FIDEICOMISO FINANCIERO MALDONADO 2023

Referencia FFM2023 01/25

**EJECUCIÓN DE OBRAS PARA LA REESTRUCTURACIÓN
INTEGRAL DE LA AV. LEANDRO GÓMEZ -
MALDONADO.**

[Comunicado N° 3.](#)

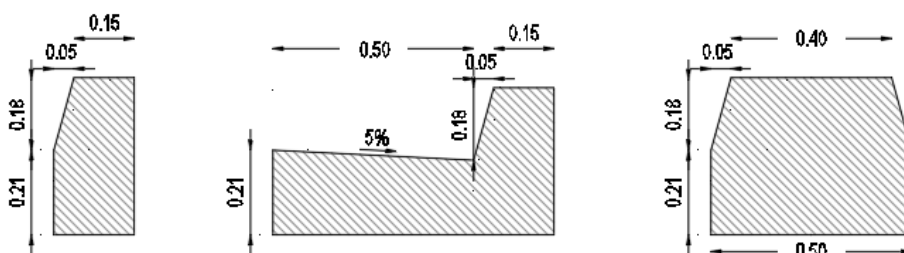
Consulta 3:

En el artículo 3.15 de la memoria técnica se mencionan detalles de los cordones a construir, sin embargo, no se encontraron dichos detalles en los planos recibidos. Favor entregar detalle de la geometría de los rubros 17 a 19.

Respuesta a Consulta 3:**Consulta 4:**

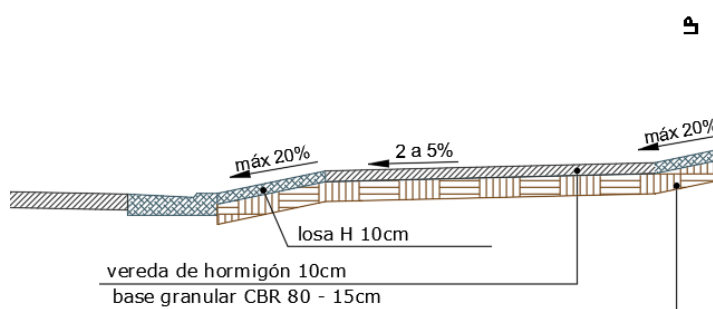
Para garantizar la igualdad de las ofertas, favor definir dimensiones de los accesos domiciliarios y vehiculares a considerar en la oferta.

Los accesos domiciliarios se construirán según el siguiente perfil transversal en un ancho de 4m.

A modo de ejemplo se presenta la siguiente imagen que tiene vereda de asfalto en lugar de hormigón, pero muestra la idea buscada en los accesos.
